EXTRATO DE TERMO ADITIVO DE VALOR

JUSTIFICATIVA TÉCNICA – 1º TERMO ADITIVO

CONTRATO: 2.08.015/2025

OBRA: Requalificação do Pátio Ferroviário da Estação Nova – Campina Grande/PB

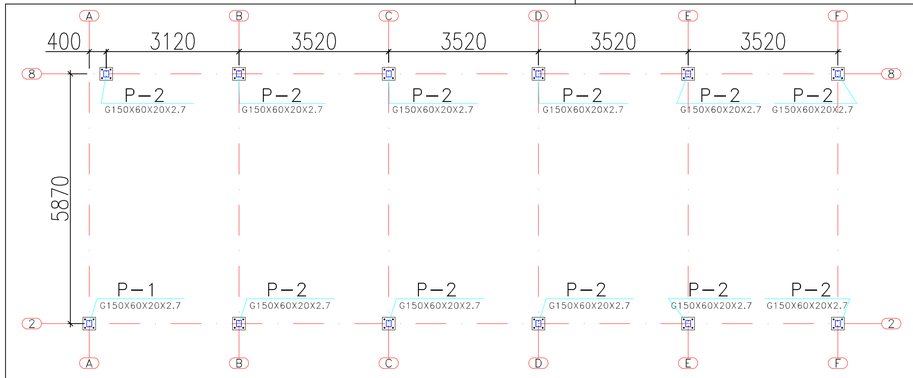
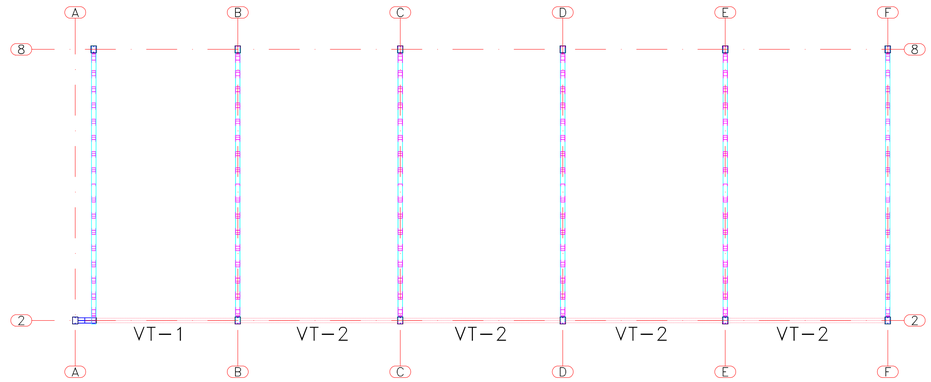
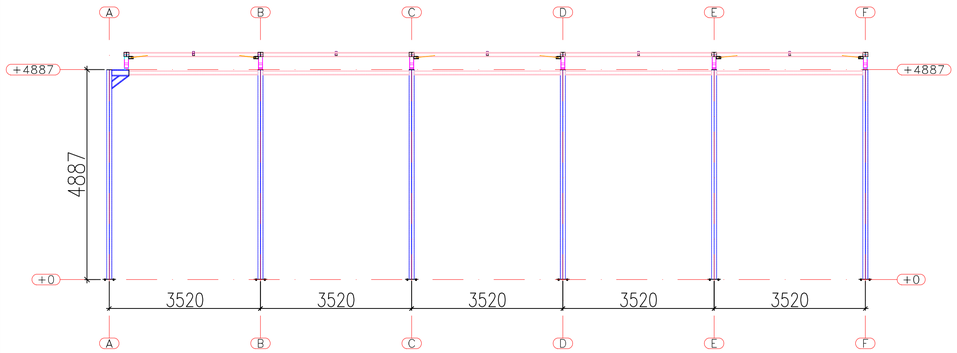
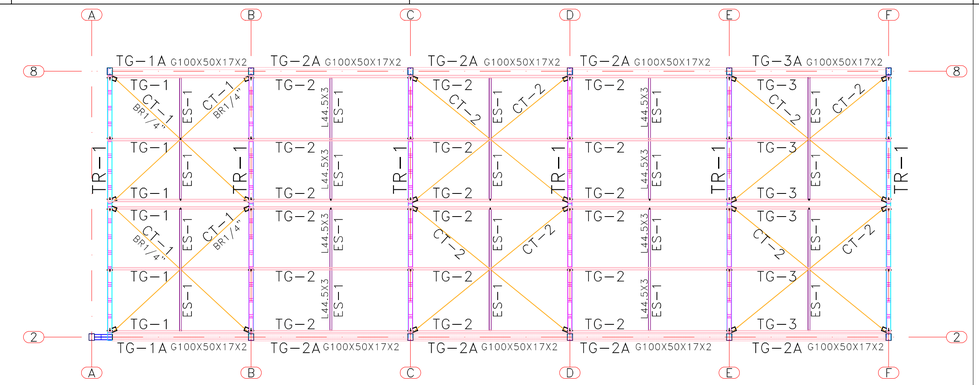
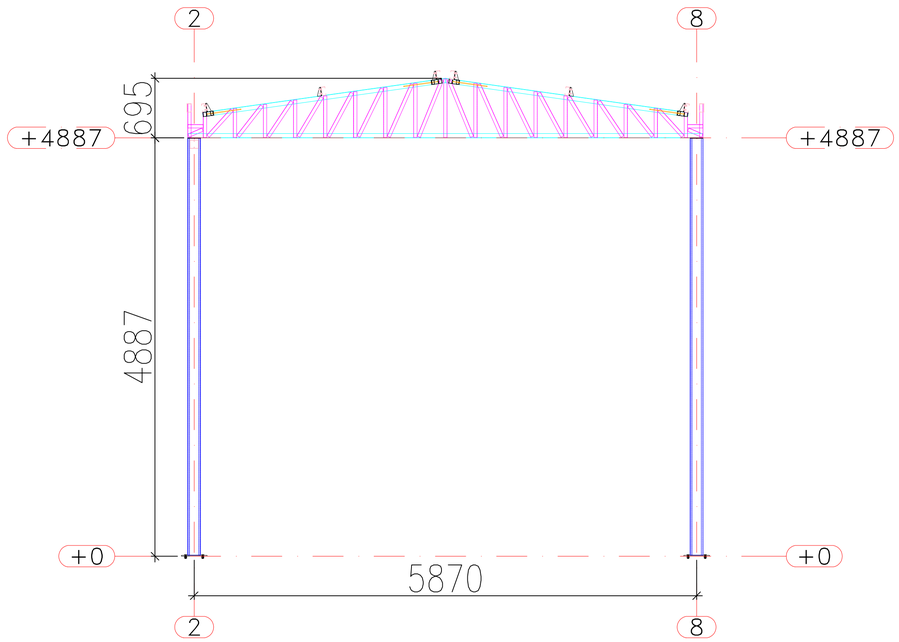
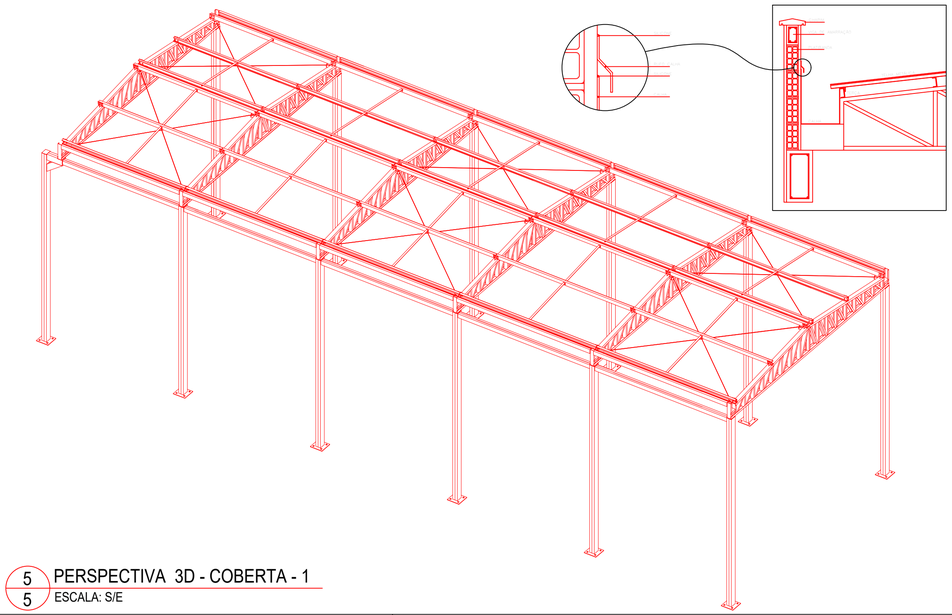
9. Em relação aos quantitativos dos serviços das estruturas metálicas e coberturas dos galpões, após análise dos projetos executivos desenvolvidos pela empresa “Vão Livre”, verificamos que as quantidades dos serviços estão coerentes em relação as Composições de Preços Unitários dos serviços não contemplados inicialmente na Planilha Orçamentária licitada.

~~"Vão Livre", verificamos que as quantidades dos serviços estão coerentes em relação as Composições de Preços unitários dos serviços não contemplados inicialmente na Planilha Orçamentária licitada.~~

- **Galpão Gastronômico**
  - **Item analisado:** Polimento do Piso em Pedra
  - **Projeto utilizado:** GALPÃO 01 – GASTRONÔMICO (Planta Baixa)
  - **Desenho base:** Edificacoes_Estacao_Nova_Revisão 09-01-2026.dwg
  - **Área de Polimento:**

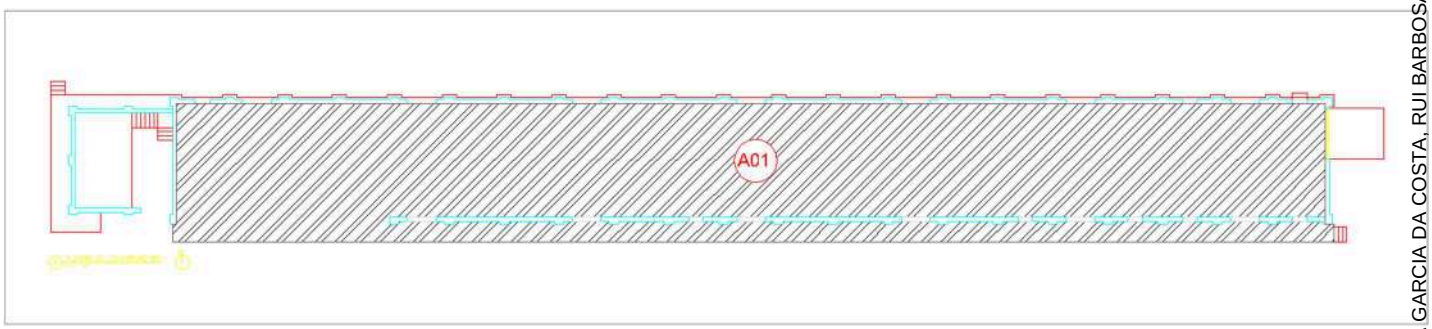
AREA DO POLIMENTO M² (A01) =	726,86 m²
